Labormitteilung

Steuerung Gleitkammer

3361-1322-1

Änderung nach folgenden Angaben (Gleitkammer-Division) und Anlage (1 Blatt):

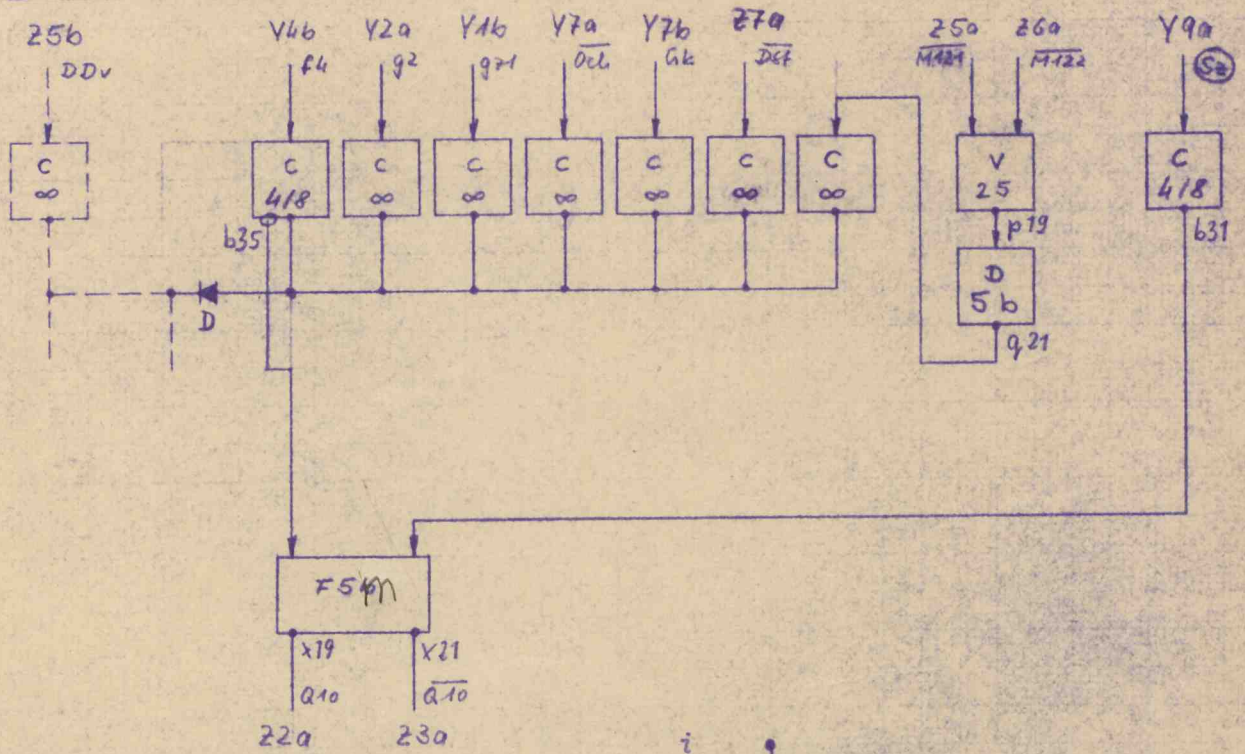
Verdrähtung:

- neu
- brgn; Z5a - p18 ✓
 - rtsw; Z6a - o19 ✓
 - rs; Z2a - x19 ✓
 - brge; Z3a - x21 ✓
 - gr; Y4b - e37 ✓
 - gr; Y2a - e38 ✓
 - gn; Y1b - e39 ✓
 - brge; Y7a - e40 ✓
 - br; Y7b - e41 ✓
 - blrt; Z7a - e42 ✓
 - ws; Y9a - e33 ✓
 - wsgn; q26 - c36 ✓
 - wsgn; b35 - s19 ✓
 - wsgn; q21 - e43 ✓
 - wsgn; b31 - s21 ✓
 - wsgn; q28 - q32 - q36 ✓

es entfallen:

Blankdrahtbrücken

- ✓ e28-e32-e36 ✓
- ✓ e32-q32 ✓
- ✓ e36-q36 ✓

ändern

(1) gert Z2c-22 in Z2c-22-c32 ✓
